改善箇所説明図

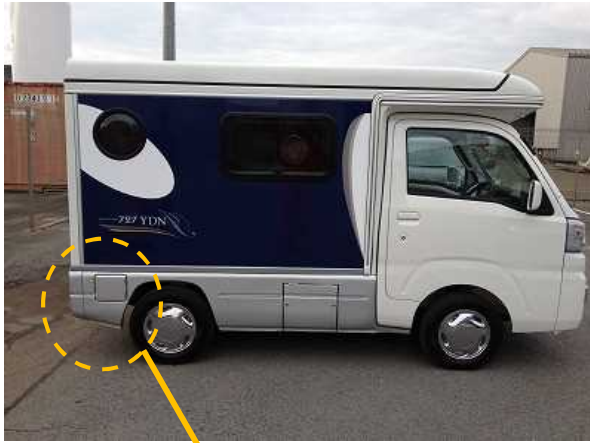
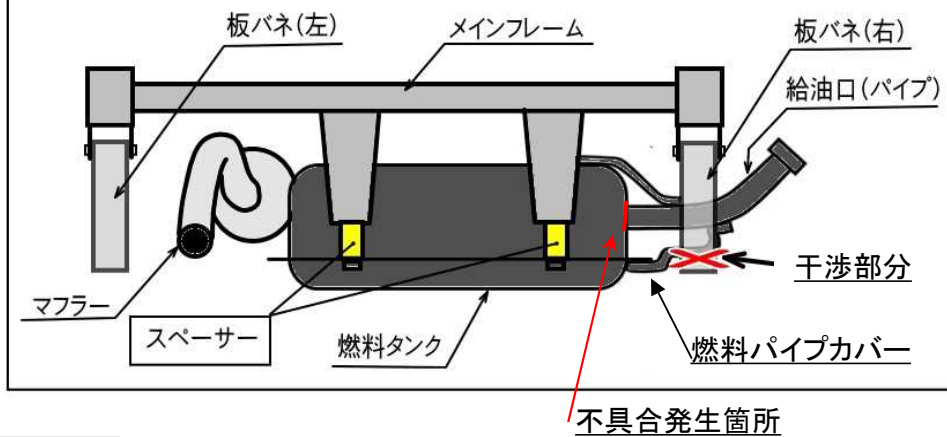
キャンピング架装車の燃料装置において、燃料タンクの移設方法が不適切なため、燃料パイプカバーとリーフスプリングの隙間が狭くなり、当該カバーとスプリングが悪路走行時等に接触することがある。そのため、そのままの状態で使用を続けると、燃料パイプ付け根部に亀裂が生じ、最悪の場合、亀裂部位から燃料が漏れるおそれがある。

全車両、移設用スペーサを取り外し、サイドスカートの給油口開口部を加工してヒューエルリッドを変更する。また、燃料タンクを点検し、損傷している場合は、新品と交換する。

識別: フューエルリッドの外観で識別する
